ÚZEMNÍ PLÁN MĚSTA BRNA

Textová část Odůvodnění

Kapitola 19 Vyhodnocení připomínek

Svazek Pb12 *(bez osobních údajů)*

Připomínka číslo 1 (zákes)

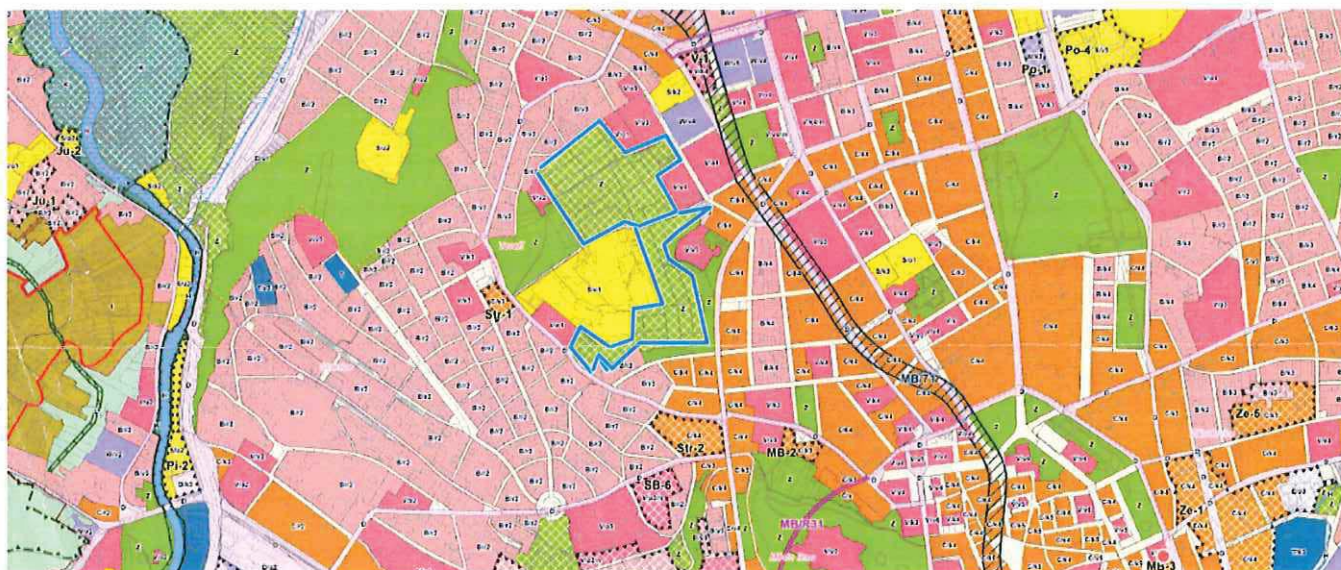
1 Nesouhlasím s navrhovanou změnou plochy zahrádek na Kraví hoře na plochu veřejné zeleně a s plánovaným rušením zahrádkářských kolonií, které 2 jsou jedinečným přírodním prvkem a významným prvkem ekologické stability v blízkosti centra města. Zahrádkářské kolonie mají význam sociální (mezigenerační setkávání, aktivní senioři, děti získávají vztah k přírodě, potravinám), ekologický (specifický biotop, chráněné ptactvo, hmyz, rozmanitost rostlinná i živočišná) a environmentální (ochlazování prostředí, zadržování vody, obdělávání půdy), což jsou tři základní pilíře udržitelného rozvoje. Město Brno má příjmy ze zahrádkářské kolonie, a pokud by se zrušily zahrádkářské kolonie, tak by město muselo investovat do vytvoření parku, následně do jeho údržby (laviček, veřejné WC, tvorba vodních prvků) a údržby veřejné zeleně. V současné situaci, kdy zahrádkáři obhospodávají půdu a pečují o zeleň uprostřed města Brna, má město Brno současně příjmy z plateb od zahrádkářů a obyvatelé, kteří mají vztah k půdě a přírodě, zde mají relaxační zónu. Mnoho mladých rodin s dětmi má zájem vést své děti ke kladnému vztahu k přírodě a péči o ni. Byla by velká škoda tuto možnost lidem vzít.

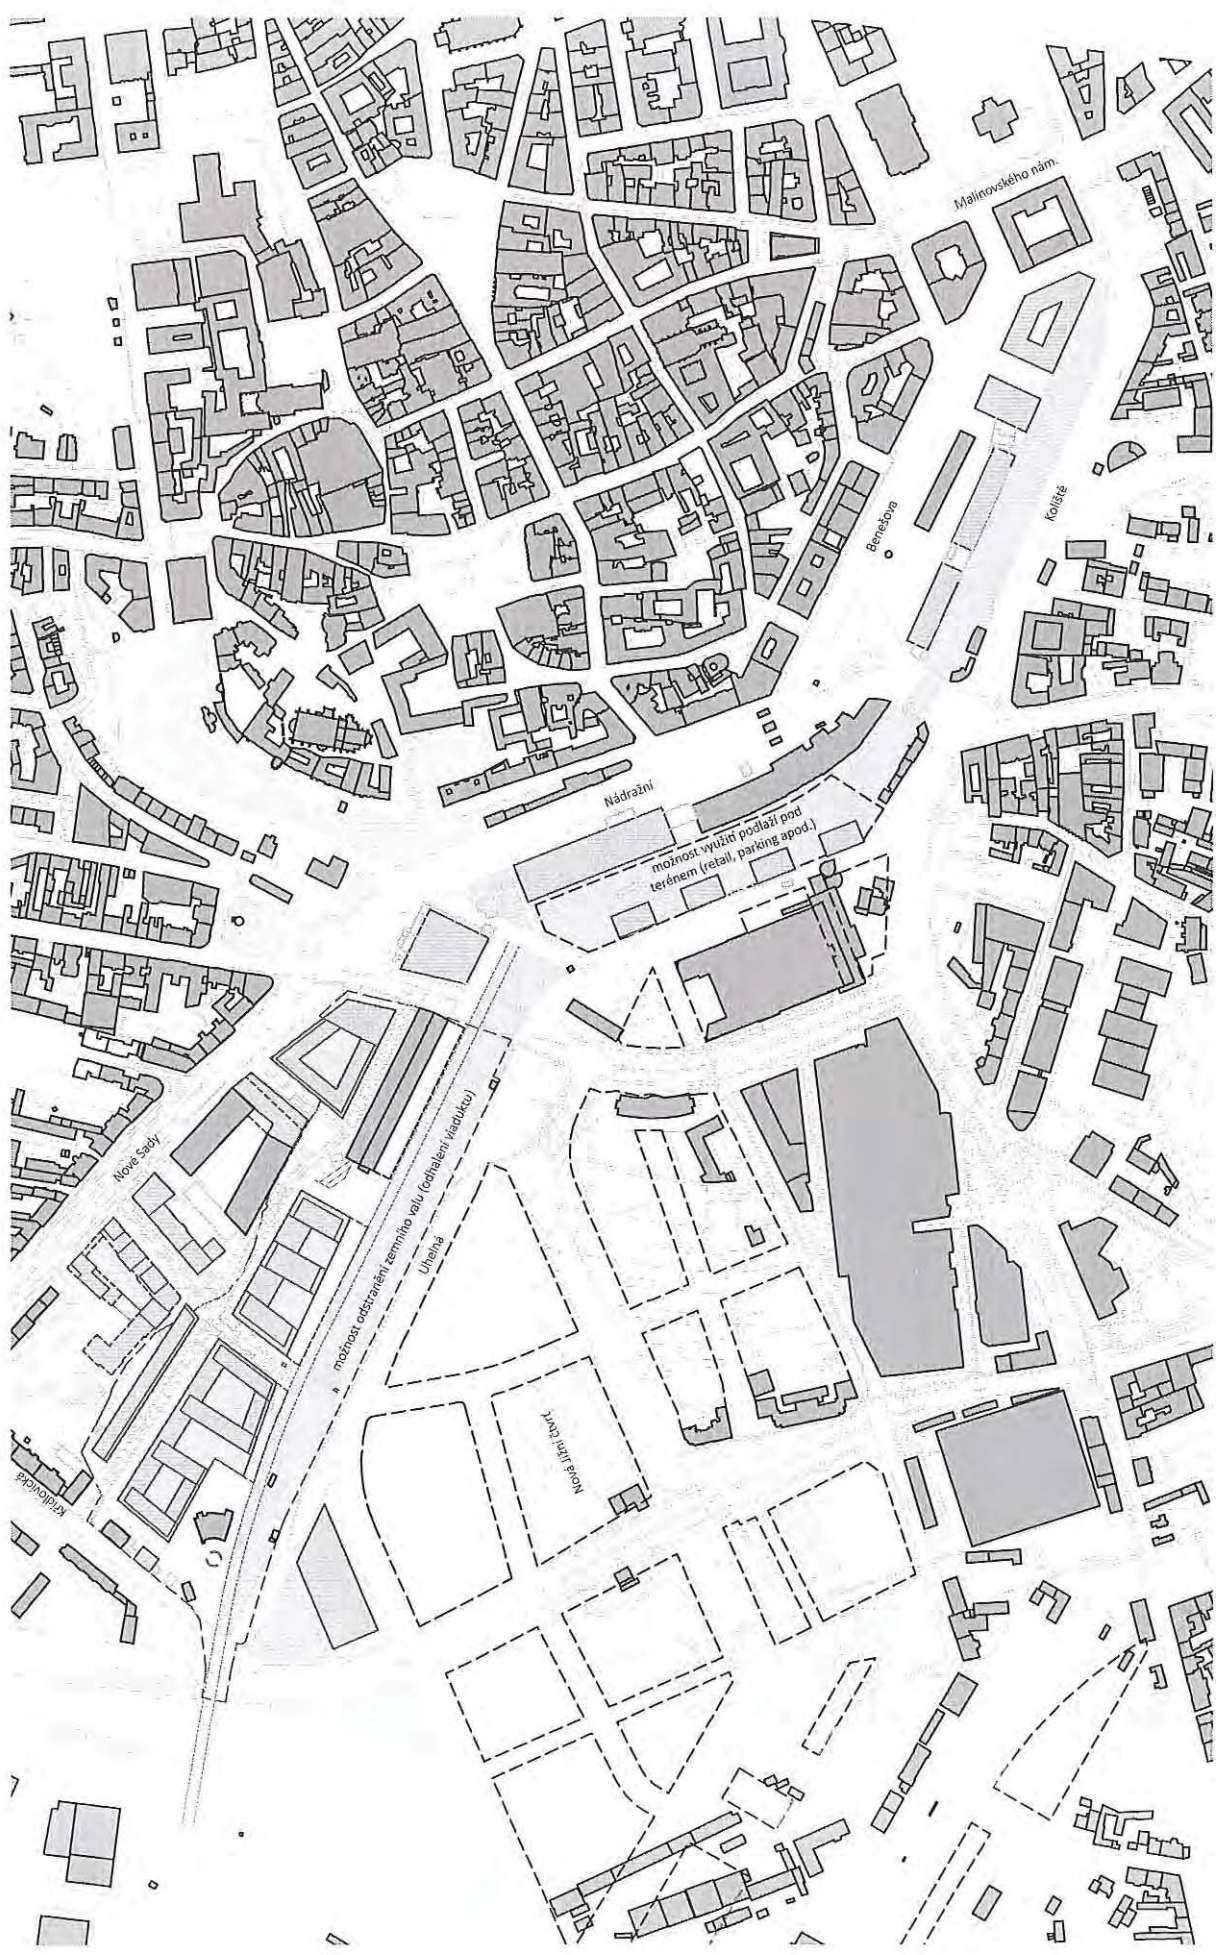
POŽADUJEME ZMĚŠENÍ MĚŘÍŠŤ UPŘÍMÉ OSTRANĚNÍ NAVRŽENÉ PŘELOUKY MEZI VYPRÁVNĚNÍ BUDOVOU A POŠTOU.

POŽADUJEME ZACHOVÁNÍ HOZDŮSTÍ ZŘÍZENÍ PODZEMNÍHO GARÁŽOVÉHO VLOŽENÍ NOVÉ PLOCHY KOMERČNÍ VYBAVENOSTI (M).

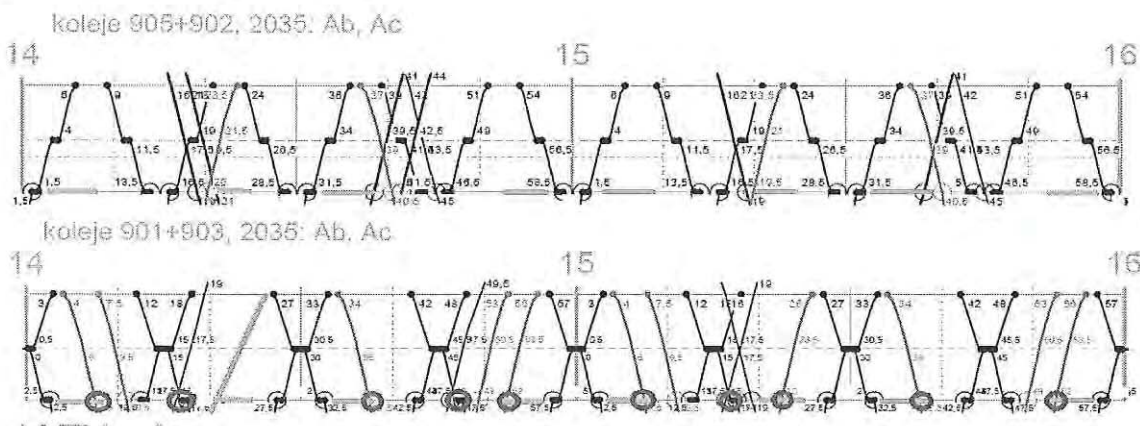
Zdůvodnění: Ve variantách A – Ac je pro jízdy vlaků z ŽST Maloměřice (po levé straně traťových kolejí ve směru jízdy) nutné v ŽST Brno-Židenice kolizně překřížit 2 traťové koleje pojížděné v opačném směru a zařadit se při volnosti příslušné traťové koleje do sledu vlaků – viz schema (modře vlaky v hlavním směru, oranžově nákladní vlak). Na každý vlak se jedná o **dobu obsazení zhlaví 4,5 min.** To znamená, že musí být po dobu min. 5,5 min volná traťová kolej č. 901c Brno hl.n. – Blansko i traťová kolej č. 902c Brno hl.n. – Tišnov a současně musí být volná traťová kolej č. 903c Blansko – Brno hl.n. a zajištěno zařazení do sledu vlaků dále z ŽST Brno hl.n. ve směru Modřice, **což bude v dopravní špičce kritické.**

Odjezd vlaku z ŽST Brno-Maloměřice není v modelovém GVD průkazně doložen. Z níže uvedeného našeho zákresu obsazení zhlaví ŽST Brno-Židenice do fragmentu modelového GVD (oranžové vodorovné čáry, červeně zakroužkované kolize) vyplývá **jediná teoretická volná trasa v období 14 – 16 hod, a sice v čase 14:20** (oranžová trasa Brno-Židenice – Brno hl.n.). To je pro rozvoj nákladní dopravy zcela nedostatečné.

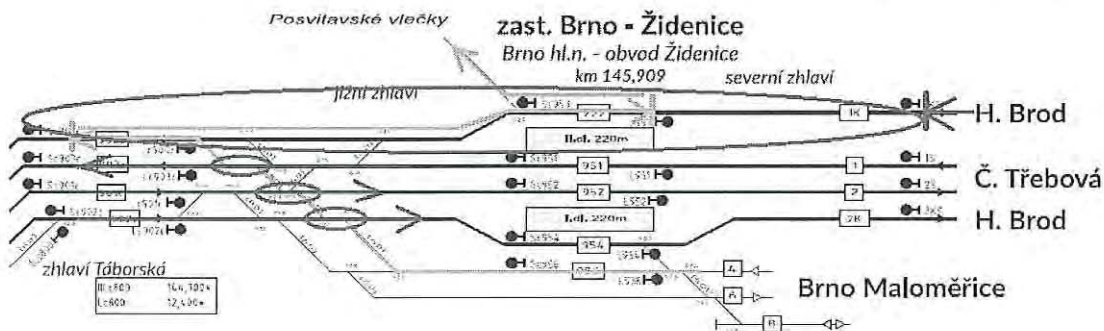
2) **Kolizní jízdy obsluhy posvitavských vlečků** pravidelnými vlaky kategorie Mn z ŽST Brno-Maloměřice.

Zdůvodnění: Varianty A – Ac (společné nádraží u řeky) budou znamenat při obsluze vlečků posvitavského areálu **kolizní posunovou jízdu přes 4 traťové koleje** na zhlaví ŽST Brno-Židenice a **posunovou jízdu se dvěma úvratěmi na přilehlé traťové koleji** k zaústění posvitavských vlečků – viz schema (modře vlaky v hlavní směru, oranžově nákladní vlak). Vzhledem k **nezabezpečení posunové jízdy pod dohledem vlakového zabezpečovače** se bude jednat rovněž o **bezpečnostní riziko**. Mn vlak jezdí dle současného GVD ve směru na posvitavské vlečky v hodině 8-9 a zpět v hodině 9-10. **Obsluha posvitavských vlečků není v modelovém GVD řešena!**

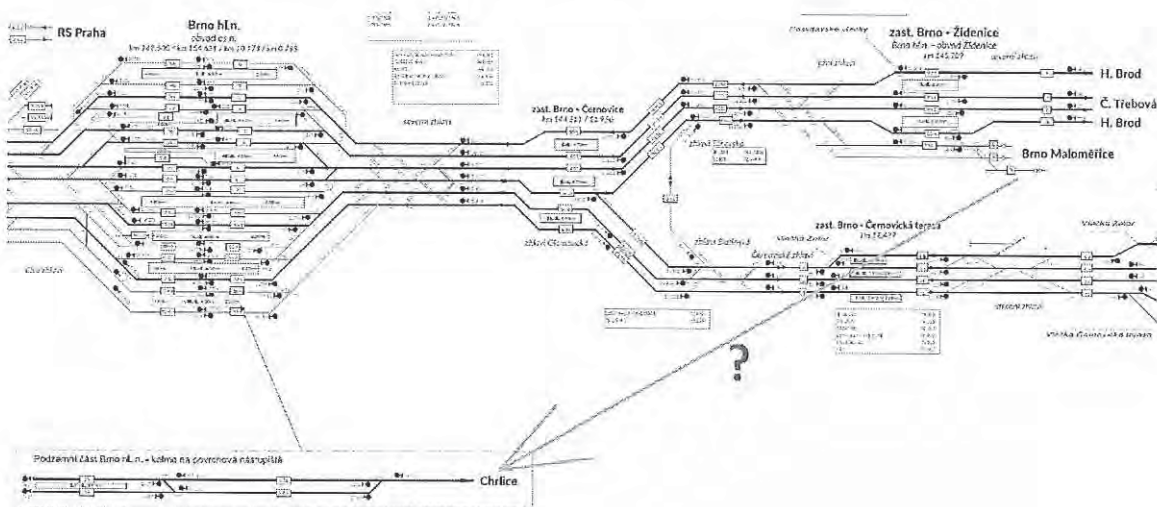
3) Omezující jízdy Mn vlaků ve směru Brno-Maloměřice – Brno-Chrlice – Sokolnice-Telnice a zpět.

Zdůvodnění: Ve variantě Ac a Aa neexistuje propojení tratě směr Brno-Chrlice pro nákladní dopravu – viz schema. Odklon přes ŽST Holubice by znamenal navýšení km do ŽST Brno-Chrlice o cca. 30 km a do ŽST Sokolnice-Telnice o cca. 16 km, což bude mít vliv na zvýšení ceny a tím snížení konkurenceschopnosti přepravy po železnici oproti silnici.

Ve variantách A a Ab jízda vlaku znamená obsazení koleje osobního nádraží ŽST Brno hl.n. minimálně na několik desítek minut z důvodu úvrati vlaku a objetí HV.

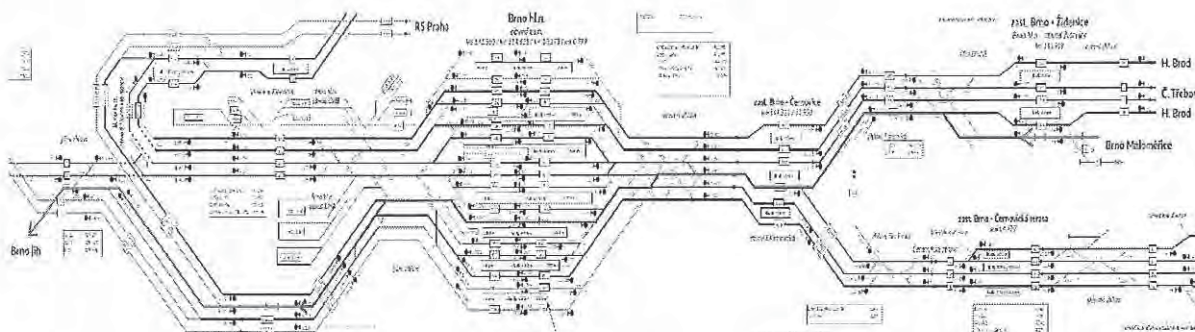
4) Kolizní jízdy obsluhy Terminálu Brno, tj. přetah souprav vlaků a skupin vozů ze ŽST Brno-Maloměřice do Terminálu Brno.

Zdůvodnění: Pro všechny varianty A představují jízdy vlaků (skupin vozů) kolizi s vlaky osobní dopravy, buď **jízdou po traťové koleji** v celém úseku Brno Židenice – Brno jih **proti správnému směru** – viz schema (zeleně bezkolizní jízda, červeně kolizní jízda), nebo dvě kolizní přejíždění zhlaví, a sice v ŽST Brno-Židenice kolizně překřížit 2 traťové koleje pojižděné v opačném směru a na severním zhlaví v ŽST Brno jih kolizně překřížit 1 traťovou kolej pojižděnou v opačném směru. V současném GVD probíhá obsluha Terminálu Brno zpravidla v době odpolední špičky, SP řeší příjezd na Terminál Brno pouze přímo bez zastavení v ŽST Brno-Maloměřice, přičemž v praxi bude zastavení (technická kontrola, odstup postrku – při využívání trati přes Havlíčkův Brod, přepřah) v ŽST Brno-Maloměřice i nadále využíváno.
